PROGETTISTA		COMMESSA NQ/R22178	UNITA' -
	LOCALITA'	RAVENNA (RA)	REL-VDO-E-00018	
	PROGETTO / IMPIANTO	FSRU Ravenna e Collegamento alla Rete Nazionale Gasdotti	Fg. 1 di 17	Rev. 0

## ISTANZA PER IL RILASCIO DELL'AUTORIZZAZIONE ALLA COSTRUZIONE E ALL'ESERCIZIO DELL'OPERA FSRU RAVENNA E COLLEGAMENTO ALLA RETE NAZIONALE GASDOTTI

### RICHIESTA DI INTEGRAZIONI

**ISTITUTO SUPERIORE DELLA SANITÀ**

**Figura 3.1: Rosa dei venti a 10 m dal suolo in prossimità del punto di ubicazione della stazione di Porto San Vitale, ricostruita a partire dai dati WRF del 2021**

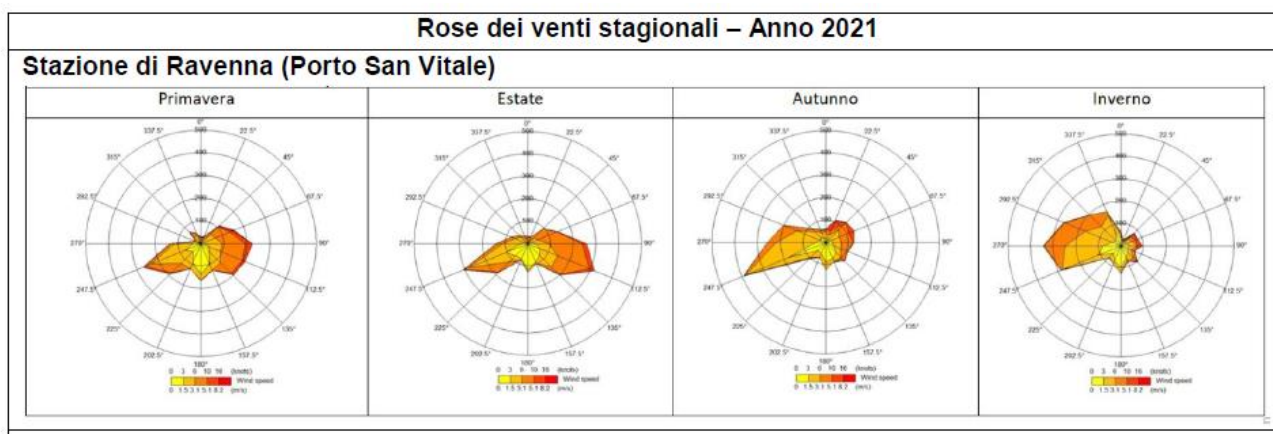
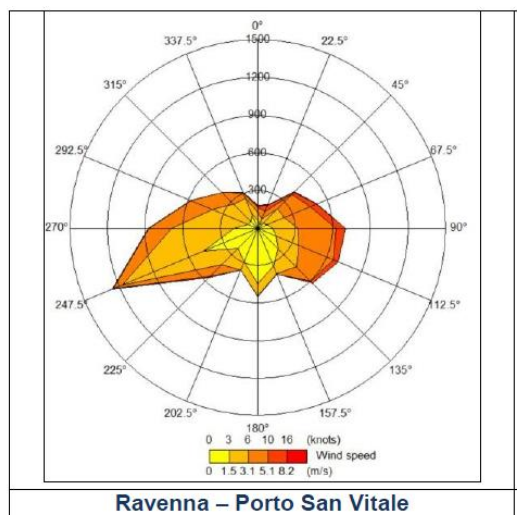
2.4 "Al fine di comprendere i potenziali impatti delle attività connesse al progetto sul territorio, per le emissioni in atmosfera, il proponente utilizza la modellistica di diffusione e ricaduta delle emissioni per stimare l'impatto sulla qualità dell'aria. In primo luogo si ritiene necessaria una descrizione del dato meteorologico utilizzato in confronto a quanto misurato dalle stazioni meteo presenti nell'area. Sempre dal documento di qualità dell'aria per la provincia di Ravenna dell'ARPA ER per il 2021, sopra menzionato, si rilevano dati meteorologici che sembrano non in linea con quanto utilizzato nella modellistica dal proponente. Per esempio a Ravenna Porto San Vitale la componente più frequente sembra essere quella da Sud-Ovest. Un confronto si rende quindi necessario. Inoltre, sarebbe più informativo ai fini della valutazione degli impatti, procedere con simulazioni che fanno riferimento a più anni meteorologici; simulazioni di singoli anni possono non cogliere l'inerente variabilità del fenomeno. Inoltre, sebbene CALPUFF sia uno dei modelli più utilizzati e affidabile (sulla base di dati di input rappresentativi degli scenari emissivi e meteorologici in studio) il proponente riporta che il modello è particolarmente utile "in condizioni di simulazione long-range oppure per condizioni locali caratterizzate da condizioni meteorologiche complesse, ad esempio orografia complessa e calme di vento". Non

*sembrerebbe questo il caso, considerando che le calme di vento rappresentano una percentuale molto bassa nella zona che non è caratterizzata da orografia complessa, potrebbe essere quindi maggiormente informativo utilizzare una modellistica più appropriata. La US EPA ad esempio suggerisce modelli diversi per queste peculiari situazioni (OffShore and Coastal Dispersion Model)."*

Al fine di chiarire quanto richiesto, si riportano nelle seguenti figure la rosa dei venti ottenuta dai dati modellistici (WRF) relativi al punto del dominio meteorologico coincidente con l'ubicazione della stazione di Porto San Vitale, e le rose dei venti della stessa stazione tratte dal Rapporto sulla qualità dell'aria della Provincia di Ravenna del 2021 a cura dell'ARPAE (andamento annuale e stagionale).

Dal confronto dei grafici su riportati si può riscontrare una confrontabilità in quanto, complessivamente, entrambi gli andamenti posti a confronto mostrano una dominanza di venti lungo la direttrice est-ovest. Con riferimento alla componente prevalente da sud-ovest nella rosa dei venti ARPAE osservata, si evidenzia che dall'esame degli andamenti stagionali delle rose dei venti si osserva una prevalenza dei venti occidentali concentrati in autunno ed inverno, mentre nella stagione primaverile, e soprattutto in estate, prevalgono venti da est, tipici delle brezze marine. A tal riguardo si ritiene utile rimarcare che la rosa dei venti ottenuta dall'elaborazione dei dati modellistici risulta essere più conservativa e indicativa dello scenario meteorologico relativo all'area di interesse, in quanto risultano maggiormente rappresentate le condizioni di vento che spingono le ricadute verso la costa (aspetto rilevante ai fini delle applicazioni modellistiche di dispersione del caso in studio).
